SERVICE INFO – INA 0117

Ramię napinacza 534 0325 10

Nowe oznaczenia

Producenci:	Dodge, Mitsubishi
Model:	
Dodge:	Caliber
Mitsubishi:	ASX, Lancer
Silniki:	
Dodge:	1.8, 2.0, 2.4, 2.4 Turbo
Mitsubishi:	1.8
Nr części	534 0325 10
Numer OE:	
Dodge:	04891976AC (zastąpiony) 04891595AD (nowy)
Mitsubishi:	1345A059 (zastąpiony) 1345A079 (nowy)

Foto 3: Po lewej, poprzednia wersja z dłuższymi otworami mocowania.
Po prawej, nowa wersja ze skróconymi otworami mocowania.

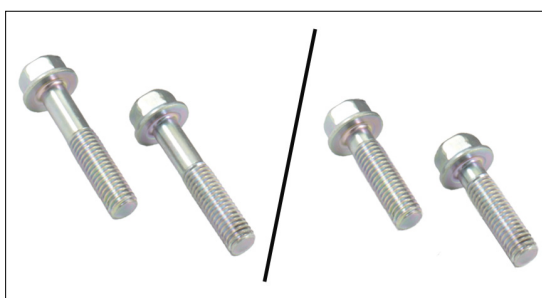
Ponadto, otwory mocowania nowej wersji napinacza są skrócone o 10 mm, i wynoszą 12 mm (Foto 3, po prawej), w starej wersji wynosiły one 22 mm (Foto 3, po lewej).

W wyniku tej modyfikacji, długość śrub mocujących została zmieniona. Śruby M8x40mm ze starej wersji nie mogą być stosowane ze zmodyfikowanym napinaczem. Nowy napinacz montowany jest śrubami M8x30mm (Foto 4).

Istotne jest, aby użyć śrub dołączonych do nowego napinacza.
